入札説明書及び設計図書等に対する質問回答書

工事名：天保山大橋橋梁点検台車更新工事（2026-岸）			問合せ日：2026 年 7 月 16 日 回答日：2026 年 7 月 24 日
記載箇所	質問	回答	
1. 別表-3. 入札手続に関する期間等 2. 別記様式-9（工事見積書）	1. 見積書審査方式対象工事ですが、審査結果は公表されるのでしょうか。公表されるのであれば通知日をご教示ください。 2. 別記様式-9工事費内訳書（内訳書-1）において、橋梁点検台車製作工-製作加工-作業用足場について、単位：「t」、数量：「35.6 t」、記載事項は「単価」となっております。当該項目は作業用足場分全体の総額を記載するべきでしょうか。それともt当り単価を記載するべきでしょうか。また、備考欄に記載内容の考えを記載すればよろしいでしょうか。	1. 審査結果はHP等では公表されず、参加資格の有無の結果の通知日に併せて通知いたします。なお、添付1の（別記様式－9）の作成上の留意点の通りお考え下さい。 2. 総額（金額）を併せて記載するものとお考え下さい。 なお、別記様式-9（工事見積書）を添付2の通り修正します。 また、備考欄には単価の積み上げ根拠等を可能な限り記載いただくようにしていただき、橋梁点検台車製作工における項目では記載例を基に内訳を記入するようお願いいたします。

取替要領計画図（その1） 縮尺：1/300

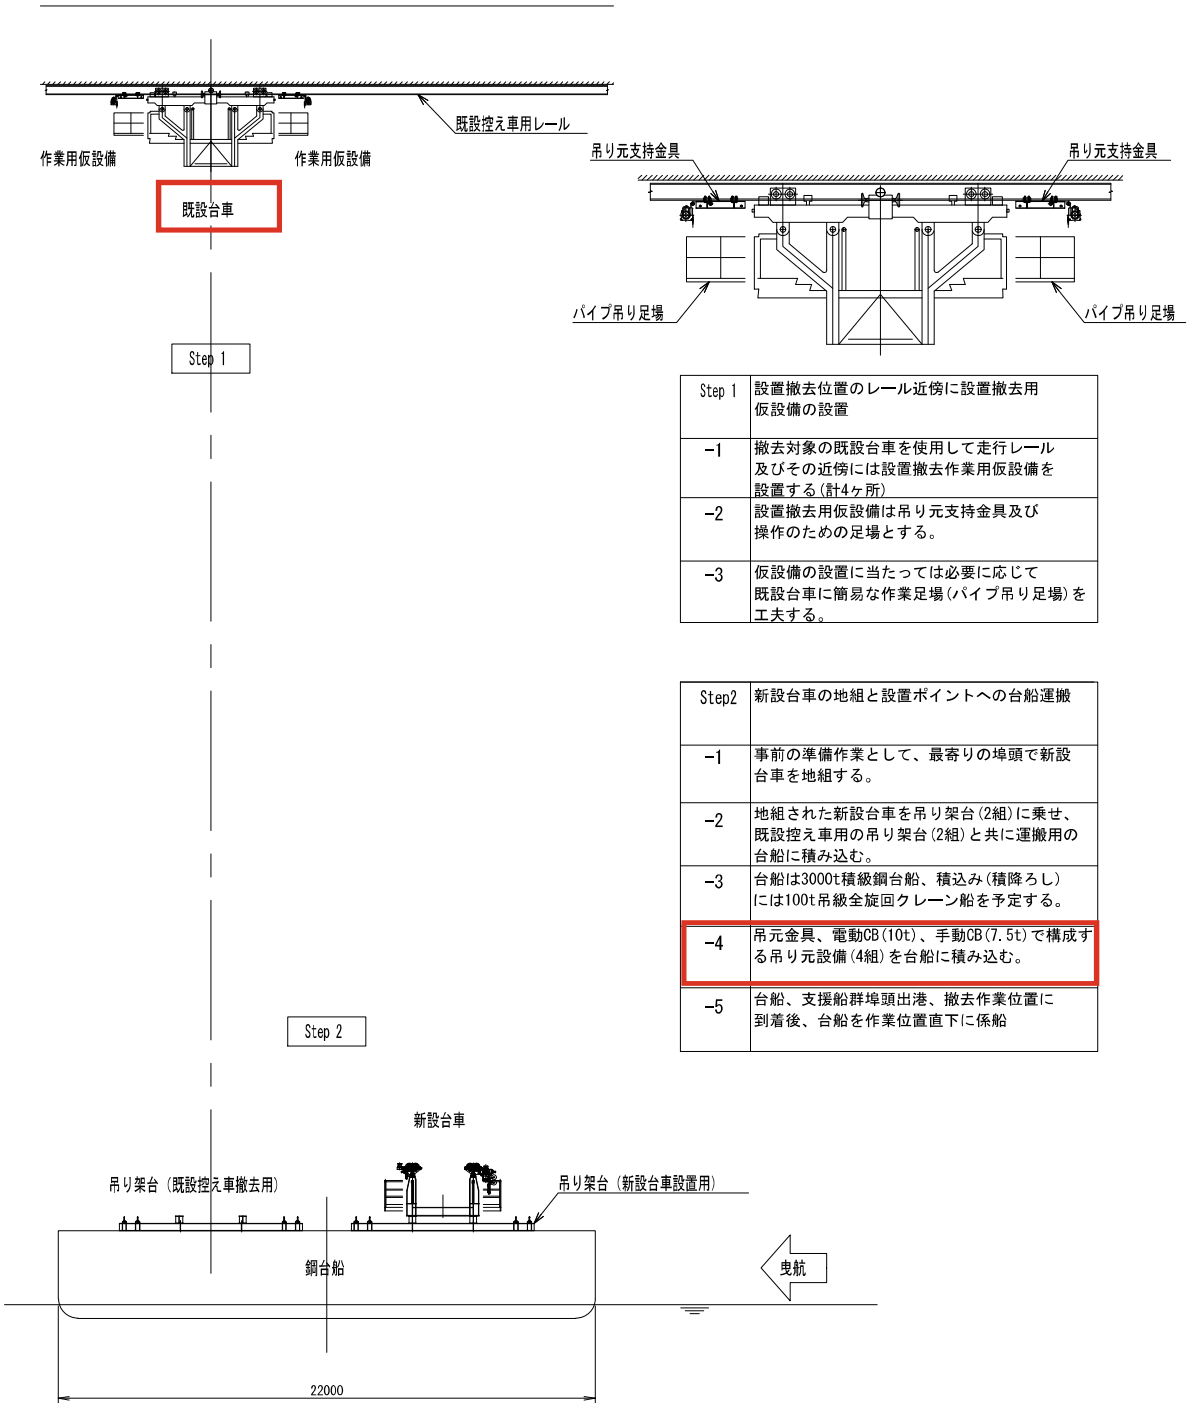
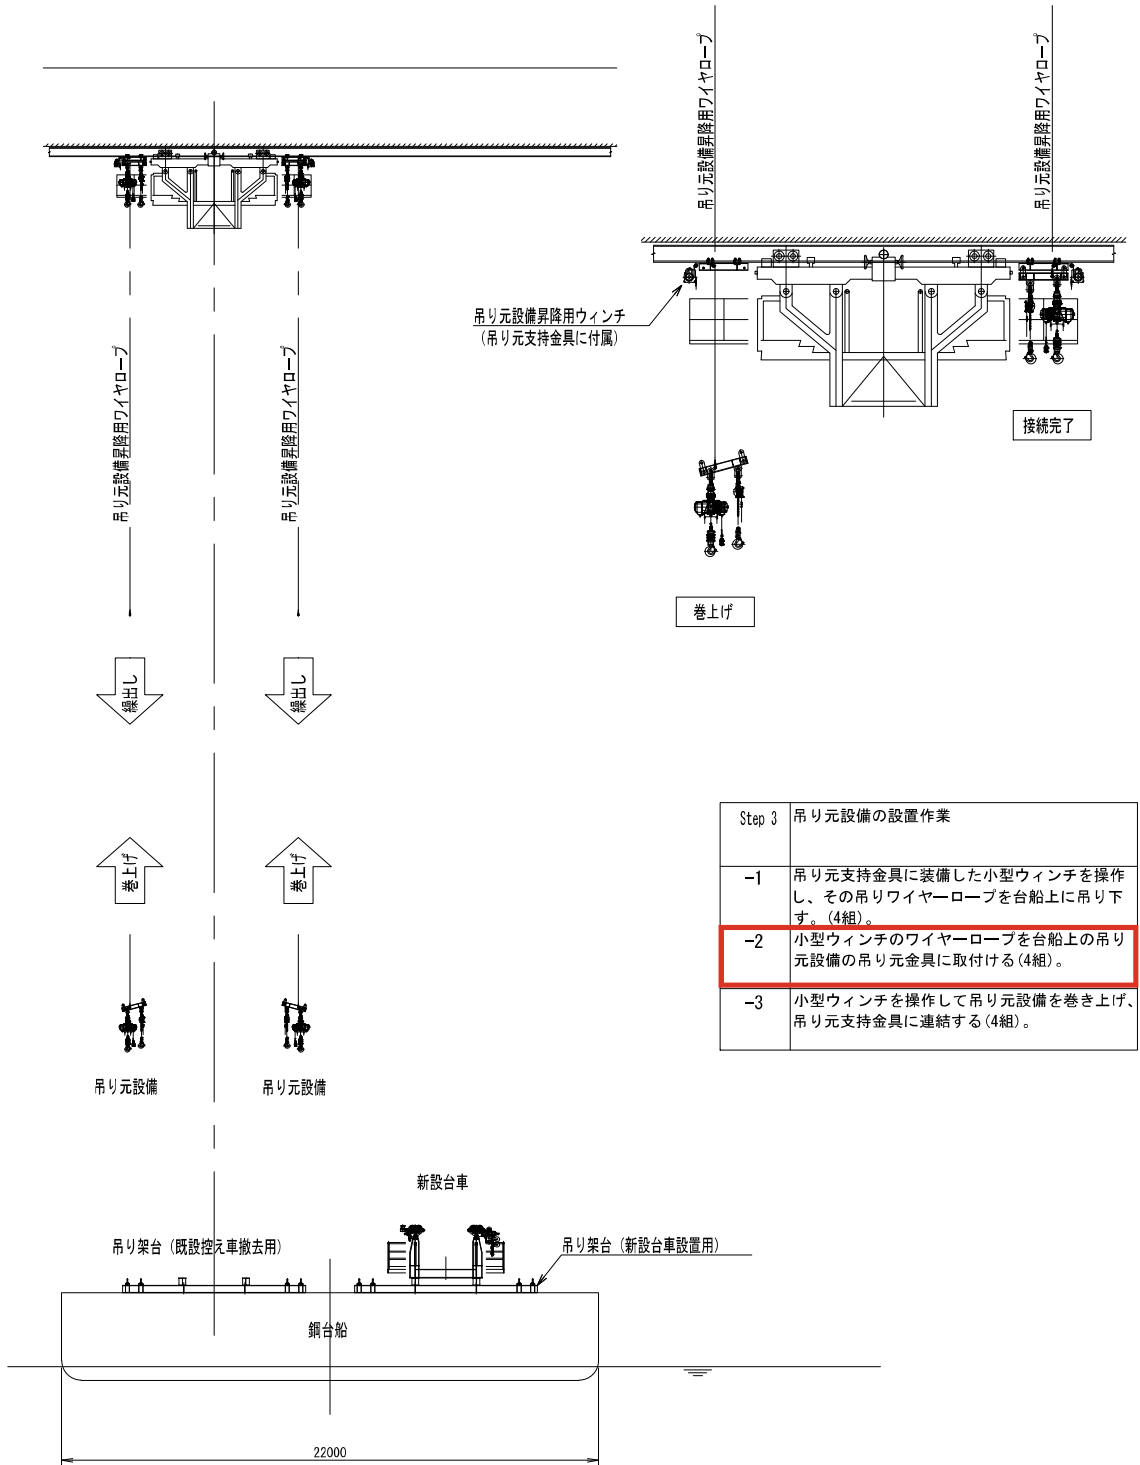
10. 設計書 内訳書-1 図面 取替要領計画図(その1)	10. 設計書 内訳書-1 にある"吊元金具"とは、図面 取替要領計画図(その1) Step2-4 にある"吊り元ビーム"を指すのでしょうか。異なる場合は、"吊元金具"、"吊り元ビーム"のそれぞれの詳細を明示願います。	10. 記載のとおりとお考え下さい なお、添付5の通り 図面 取替要領計画図における文言を"吊元金具"と統一し、修正します。

24. 設計書 内訳書-8 図面 取替要領計画図(その1)	24. 取替要領計画図(その1)Step1-2に記載されています"元支持金具及び操作のための足場"とはどのような足場を想定しているのか、その詳細を明示願います。また、この足場については、設計書 内訳書-8のパイプ吊り足場設置・撤去には含まれていないと考えてよろしいでしょうか。	24. ご質問の足場については、仮設備を操作する際に使用する下面足場を想定します。なお、これを設置する際に既設点検台車を用いてパイプ吊り足場の設置も想定（step1-3）しておりますが、これについては設計変更の対象とします。

取替要領計画図（その5） 縮尺：1/300

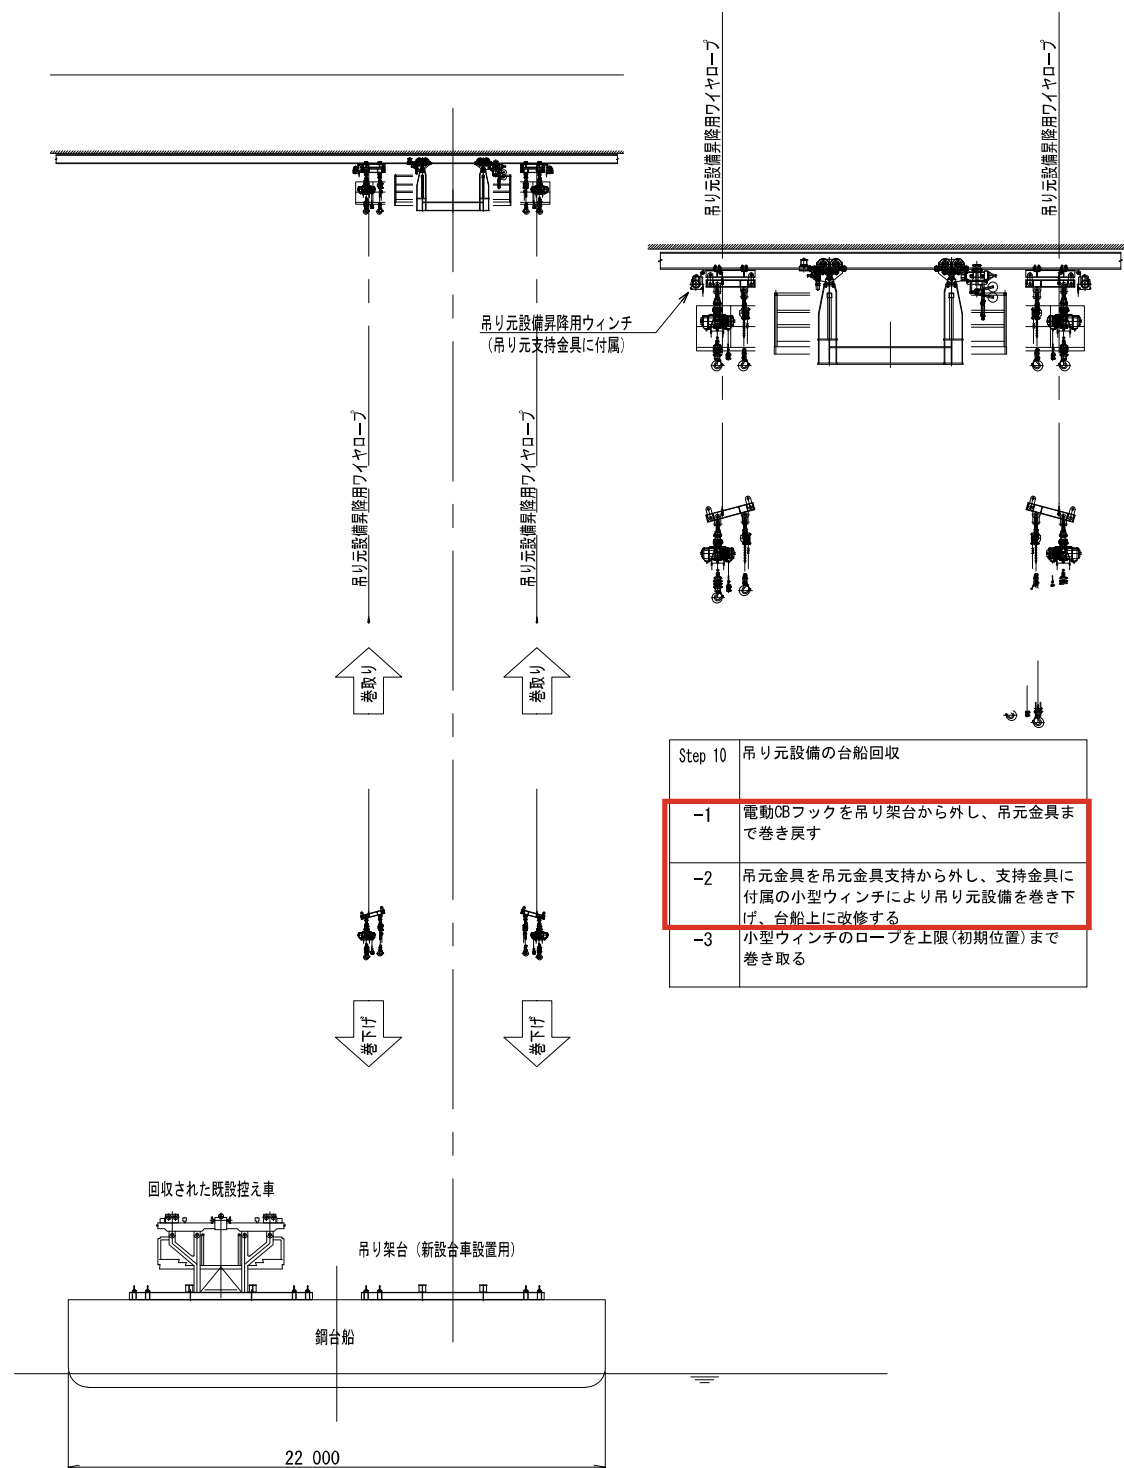
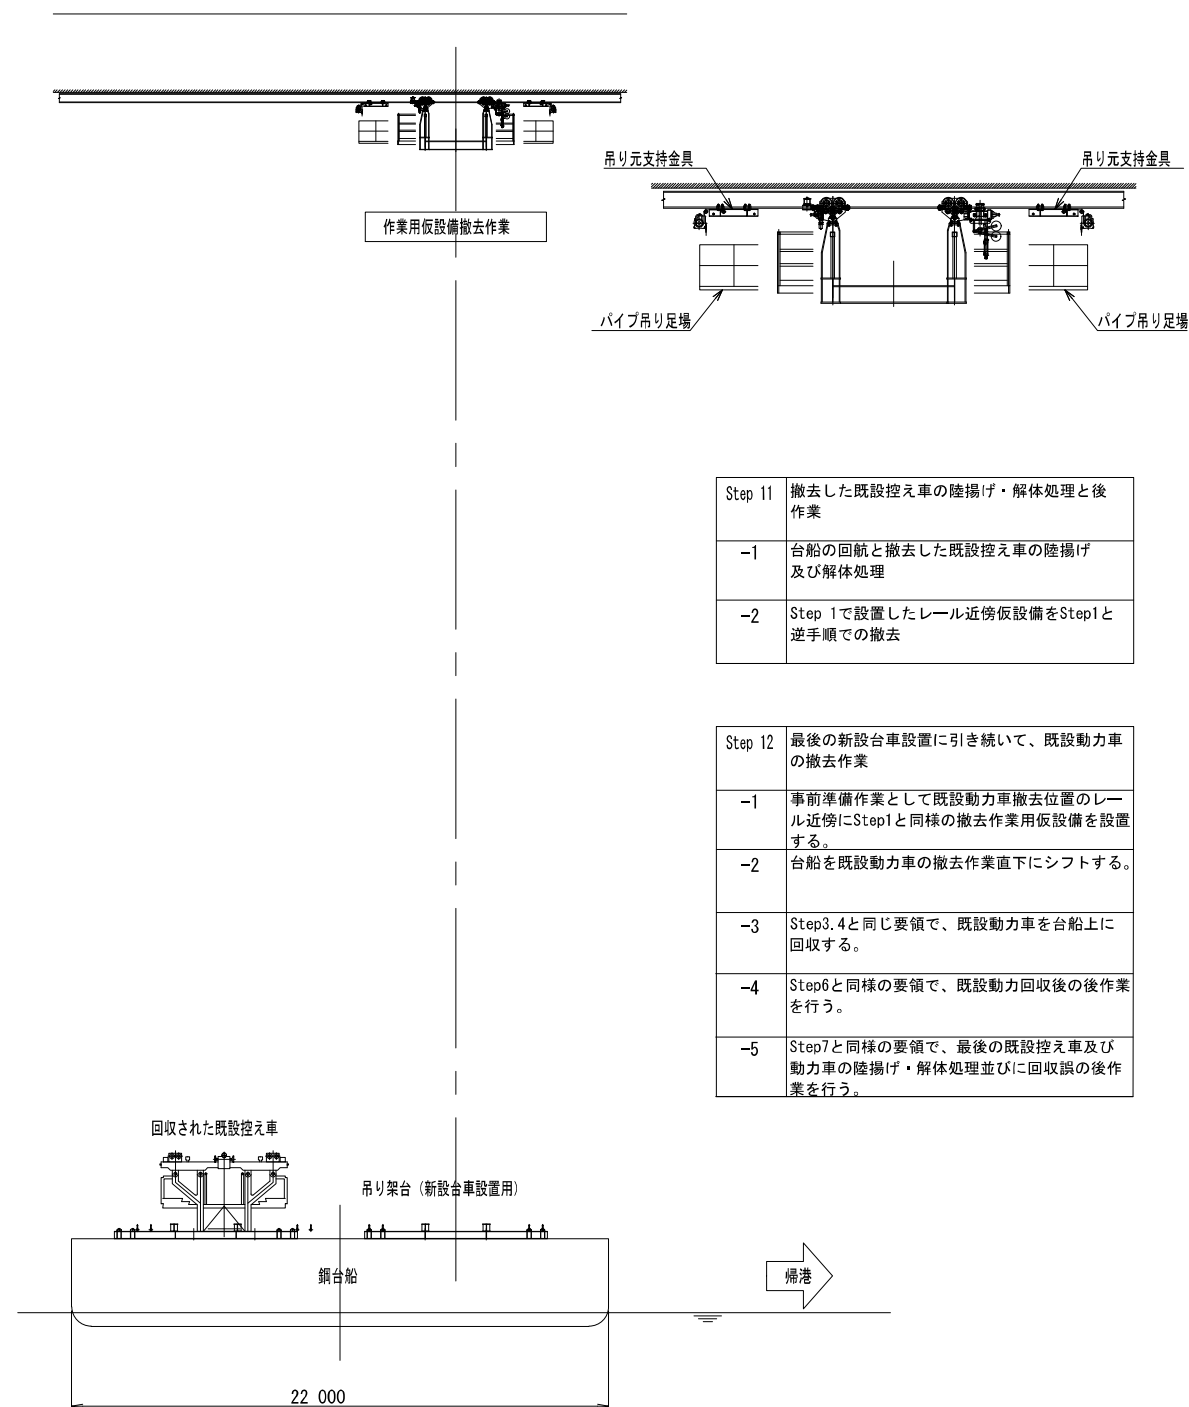
25. 設計書 内訳書-8 金抜き数量総括表 図面 取替要領計画図(その5)	25. 設計書 内訳書-8および金抜き数量総括表のパイプ吊り足場設置・撤去には、取替要領計画図(その5)Step12-1にある既設動力台車撤去に必要なパイプ吊足場の設置・撤去が含まれていないように思われます。既設動力台車撤去に必要なパイプ吊足場の設置・撤去・賃料については、設計変更協議の対象と考えてよろしいでしょうか	25. 既設動力車の撤去に必要なパイプ吊足場の設置・撤去分について、含めることが正しく、数量は64㎡となります。金額を記載しない設計書の内訳書-8については添付11の通り修正し、金抜き数量総括表については添付7の通り修正します。

取替要領計画図（その6） 縮尺：1/700

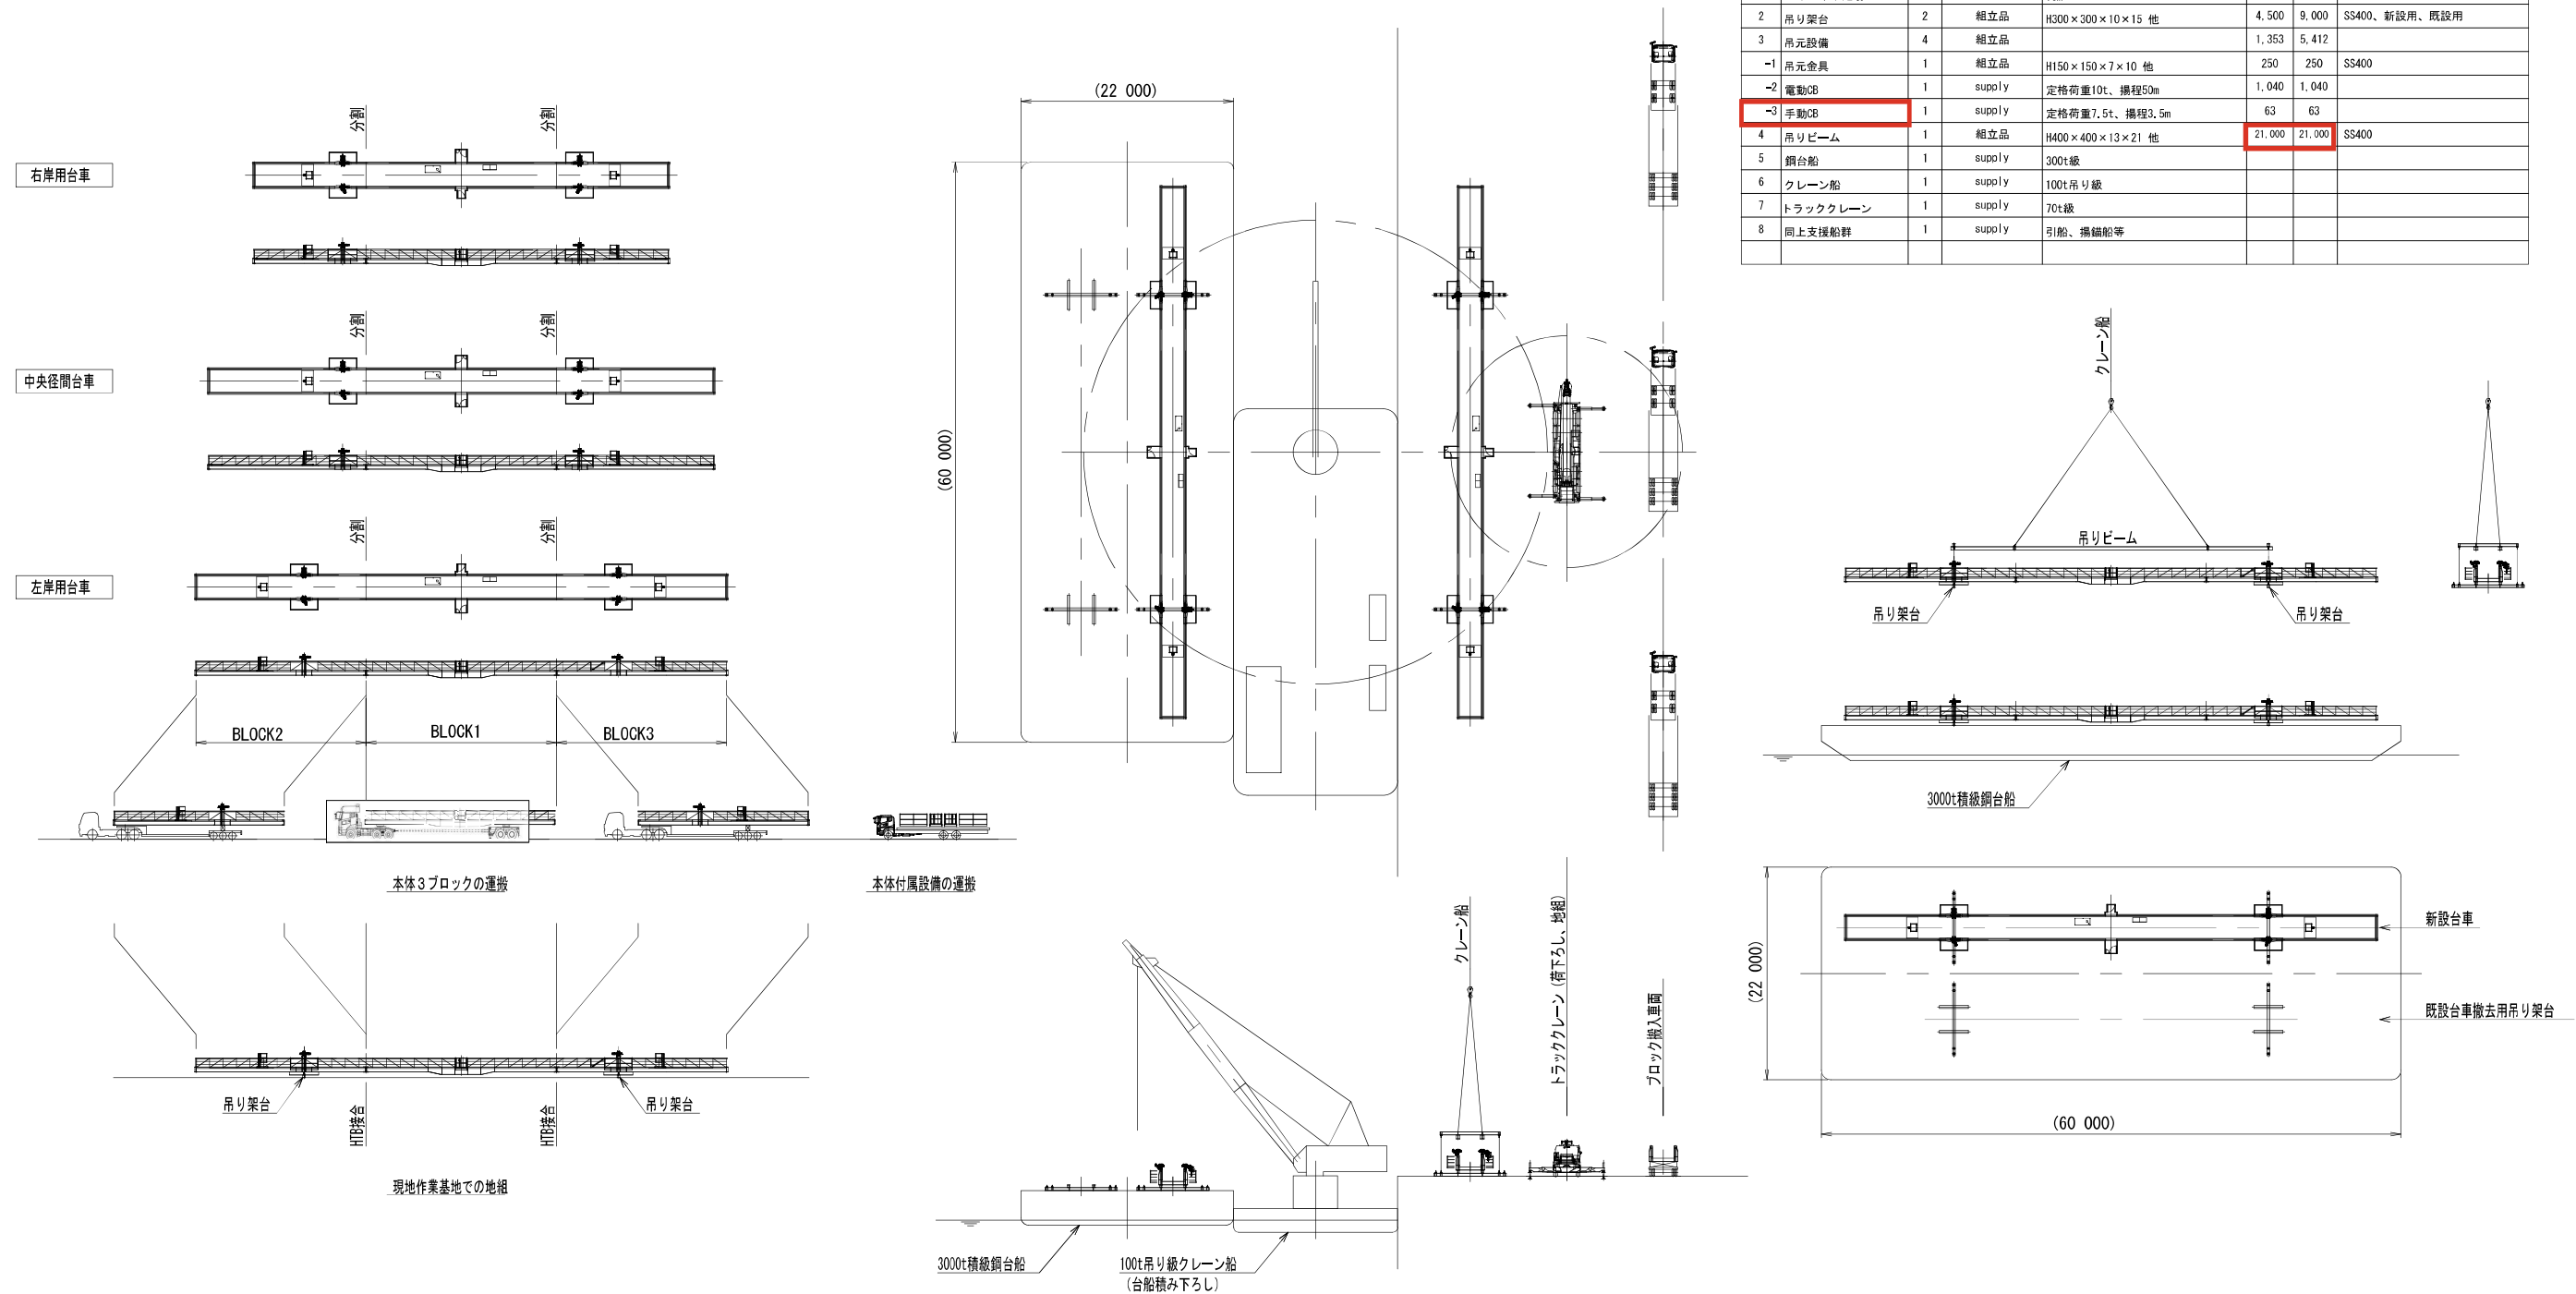
11. 設計書 内訳書-1 図面 取替要領計画図(その6)	11. 吊り元支持金具の製作重量について、設計書内訳書-1では1tとなっていますが、取替要領計画図(その6)にある主要資機材一覧では250kgとなっています。吊り元支持金具の製作重量は設計書 内訳書-1に記載のとおりと考えてよろしいでしょうか。	11. 記載のとおりとお考え下さい。

17. 図面 取替要領計画図(その6)	17. 取替要領計画図(その6)の主要資機材一覧において吊りビームの重量が"2,1000"とありますが、これは21,000kgと考えてよろしいでしょうか。	17. 記載のとおりとお考え下さい。 なお、図面 取替要領計画図を添付5の通り修正します。

18. 金抜き数量総括表 図面 取替要領計画図(その6)	18. 金抜き数量総括表"更新点検台車設置"の"岸P-10(AP-2)(左岸側)"重量が33.612tとなっておりますが、これに取替要領計画図(その6)の吊り架台、吊元設備重量を加算しても更新点検台車地組質量49.2t(岸P-10(AP-2)(左岸側))となりません。33.612tの内訳を明示願います。	18. 更新点検台車（左岸側）の設置重量は、更新点検台車1台＋吊り架台2つ＋吊元設備4つから計上しており、この合計が33.612tとなります。なお、更新点検台車には作業用足場、歩廊、走行装置、電気装置、リフターを含みます。一方で、更新点検台車（左岸側）の地組重量は更新点検台車1台＋吊り架台2つ＋吊りビーム1つ＋吊元設備4つから計上しており、この合計が54.612tとなります。（No.16における添付7参照）
